ASW 24 E
Technische Mitteilung
Nr. 02

Alexander Schleicher
GmbH & Co.
Segelflugzeugbau
D-6416 Poppenhausen

- A) Sicherung der Schrauben am Gelenk des Motorträgers.
- B) Austausch des unteren Haltebeschlages der Gasfeder an der Ausfahrspindel.
- C) Ergänzung des Wartungshandbuchs.

Fig. 1:

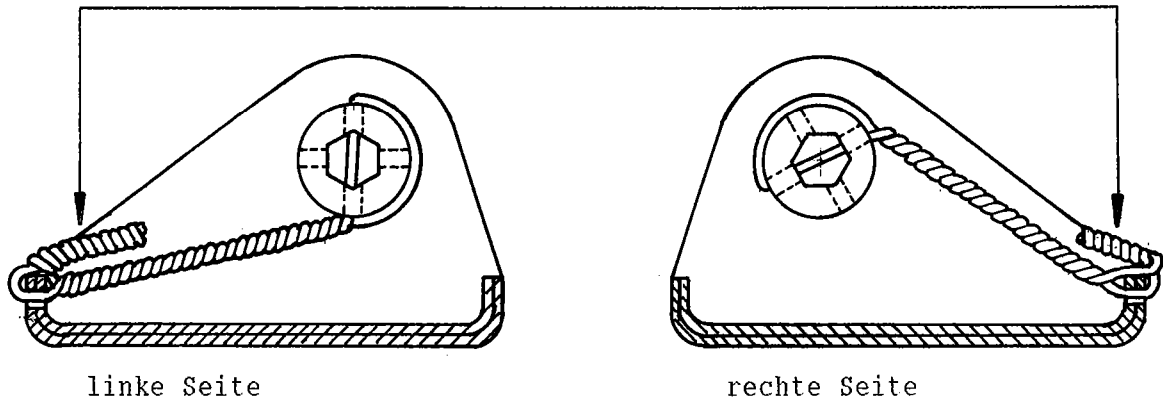
- A-1) Haben sich die Zylinderschrauben M10 am Gelenk des Motorträgers nicht gelöst (siehe Fig. 2.2-5, Lfd. Nr. 29 auf Seite 2.11 des Wartungshandbuches), müssen sie mit einem dickeren Sicherungsdraht $\varnothing 1,4$ mm nach Fig. 1 unter "Material und Zeichnungen" gesichert werden.

Drahtenden mindestens 6 Windungen !

Fig. 2:

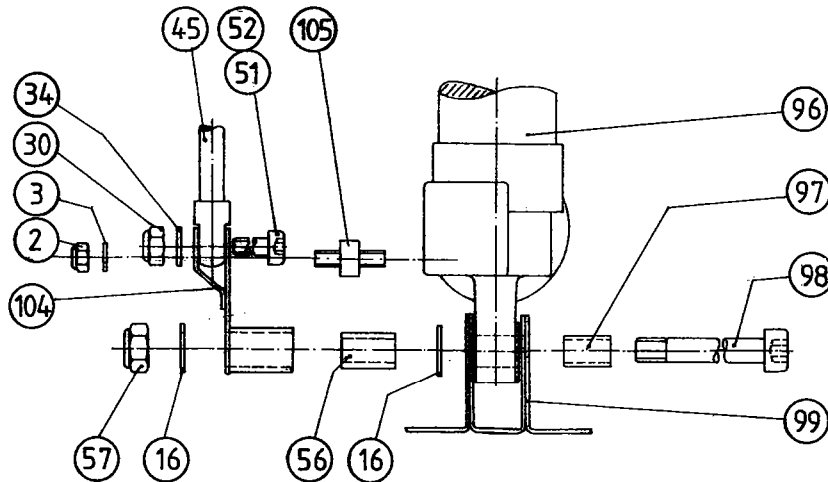
- B-2) Den Haltebeschlag unten f. Gasfeder (siehe Fig. 2.2-7, Lfd.Nr. 54 auf Seite 2.13 des Wartungshandbuches) ausbauen und an die Firma Alexander Schleicher zur Umänderung schicken. Dies ist erforderlich, da der Haltebeschlag für jeden Motorsegler einzeln angepaßt wurde. Nach Fig. 2 unter "Material und Zeichnungen" den umgeänderten Haltebeschlag wieder einbauen. Anstelle der Zylinderschraube M6 wird ein Stehbolzen M6 f. Ausfahrspindel (AS-Nr. 248.67.0073) in das Gehäuse der Ausfahrspindel (mit Schraubensicherung LOCTITE 638 und Aktivator 764) eingeschraubt. Das Drehteil f. Haltebeschlag (siehe Fig. 2.2-7, Lfd. Nr. 55 auf Seite 2.13 des Wartungshandbuches) entfällt.

Ansicht von vorn !
